Revisión de Plan de Manejo de Tránsito del “Proyecto Palí La Cuesta”, sobre Ruta Nacional N° 614

DIRECCIÓN GENERAL DE INGENIERÍA DE TRÁNSITO
DEPARTAMENTO DE REGIONALES

MOPT-03-05-01-0139-2022

Información técnica del documento		
1. N° Informe MOPT-03-05-01-0139-2021	2. N° de Expediente RE-PZ-EB-22-0012	
3. Título Revisión de plan de manejo de tránsito sobre Ruta Nacional N° 614, en el Palí de La Cuesta en Corredores de Puntarenas	4. Fecha del informe Febrero del 2022

Figura 2. Propuesta de señalización del cierre parcial, sobre RN 614

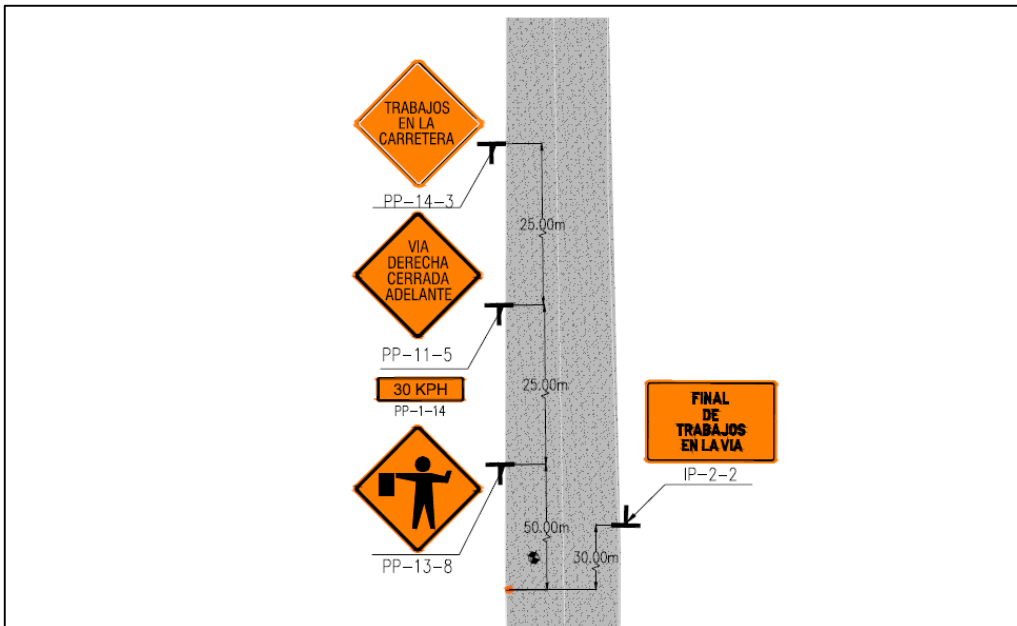
- La señalización vertical **cumple** con lo establecido a la altura de la plantilla y a la ubicación de la señal con respecto a la calzada, en ambos casos, una altura de 2.1 m y un retiro de 1.8 m a 3.6 m.
- Las distancias propuestas para colocar las señales de control de obra, **sí corresponden** a las establecidas en la normativa para una velocidad de 40 km/h en ambos casos, ya que indican que se colocará la primera señal a una distancia mayor a 50 y una separación mínima de 25 m entre las señales subsecuentes, como se muestra a continuación:

Figura 4. Longitudes en planos de las distancias de transición

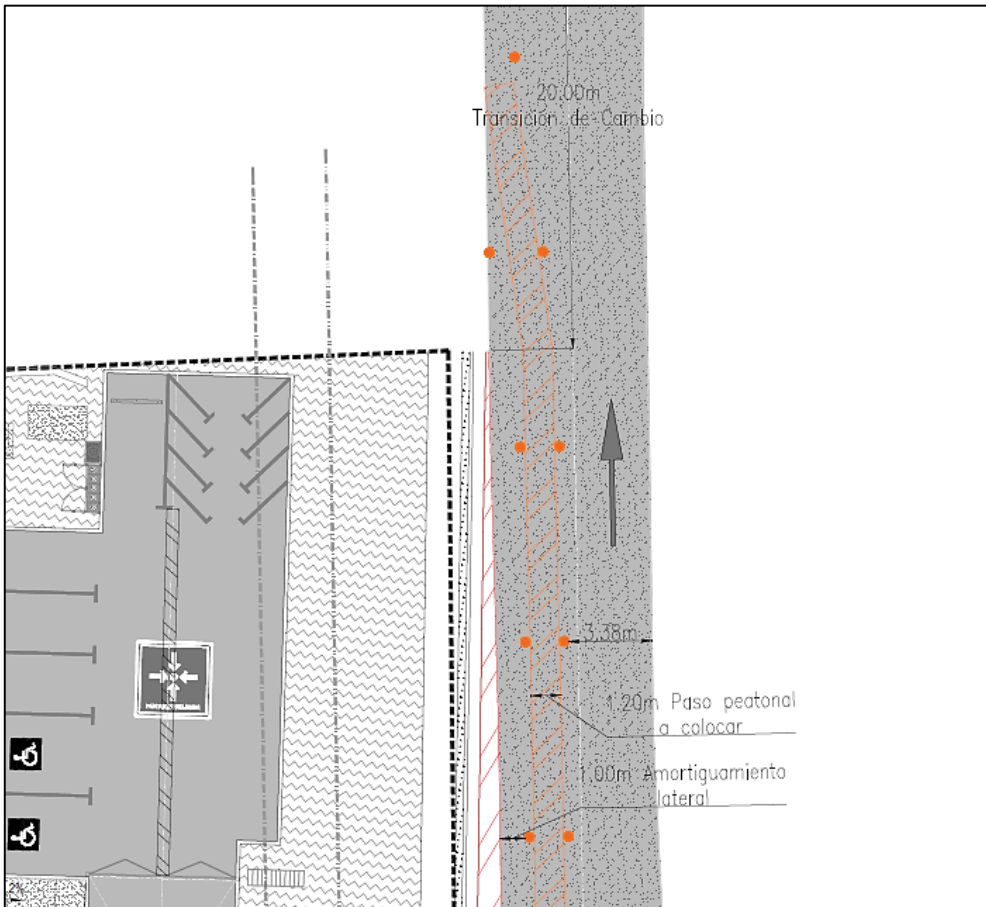
- Las disminuciones graduales de carril, o “tapers”, así como la longitud “L”, la longitud de convergencia, longitud de transición de cambio y la longitud de espaldón, **se detallan y cumplen** con la normativa vigente como se muestra a continuación:
